A級継手以外のガス圧接継手

A級ガス圧接継手

「鉄筋ガス圧接継手部検査要領書」の2.3項、4.3項及び5.1項を以下のように変更してください。

図2.1 抜き検査手順

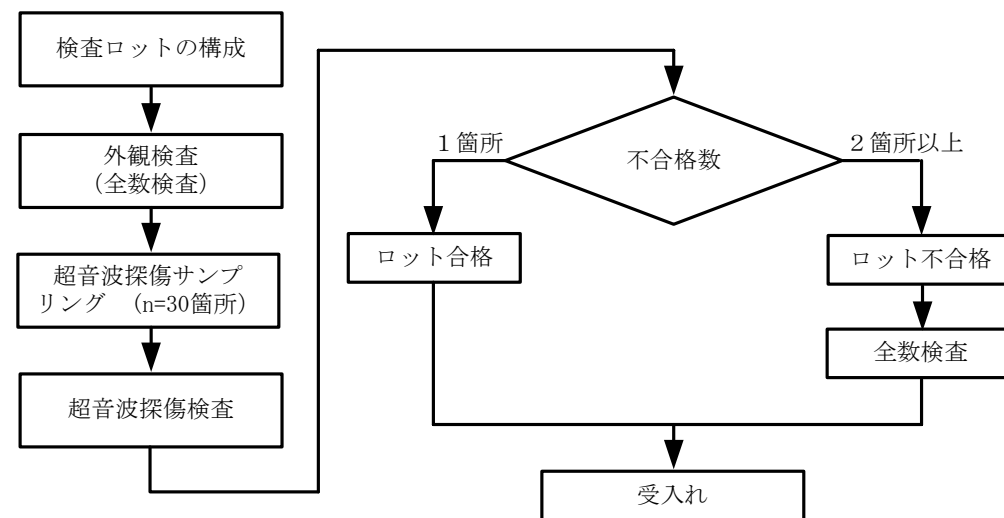
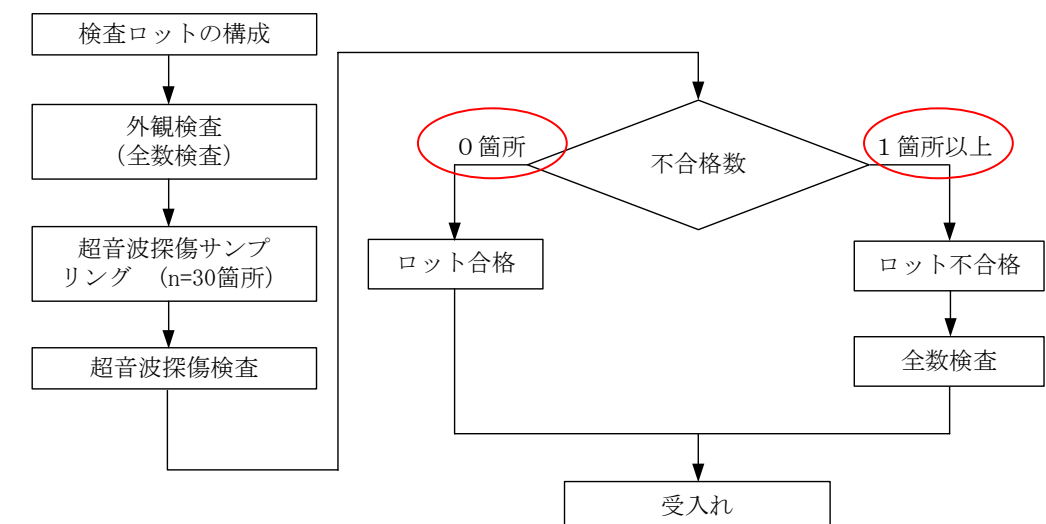
ロットの合否判定は、不合格箇所が0箇所の場合は合格とし、1箇所以上の場合は不合格とする。

図4.1 基準レベルの設定

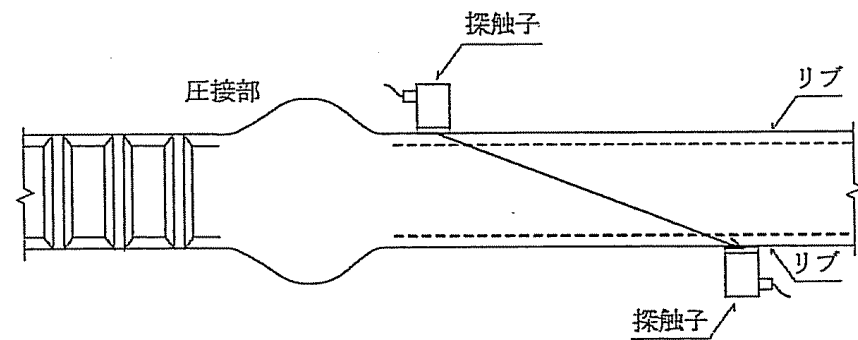
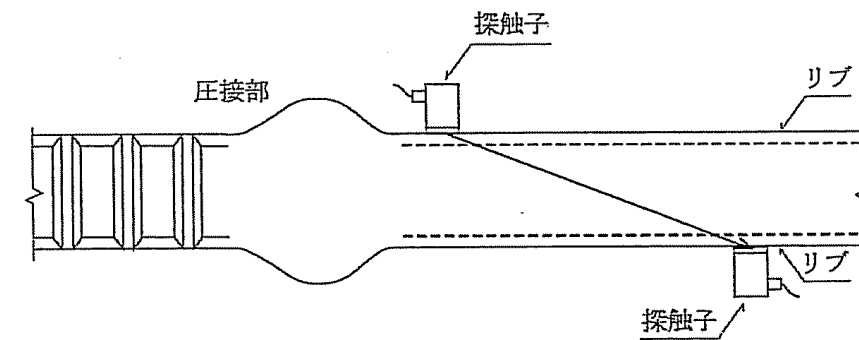
汎用探傷器の探傷感度の設定は、圧接部近傍でリブに異常のない個所において、図4.1の探触子の配置で、透過パルスの最大値を求める。この基準エコーレベルのエコー高さをブラウン管目盛の50%に合わせる。次に、ゲイン調整器を用いて感度を26dBだけ高めて、これを探傷感度とし目盛板の50%の線を合否判定レベルとする。

圧接部専用探傷器の場合は、**基準レベルと合否判定レベルの感度差を26dBに設定した後**、[CAL]キーを押し基準レベル設定モードとし、圧接部近傍でリブに異常のない個所において、図4.1の探触子の配置で、探触子を前後に動かし透過パルスの最大値を求め、[ENT]キーを押し入力する。
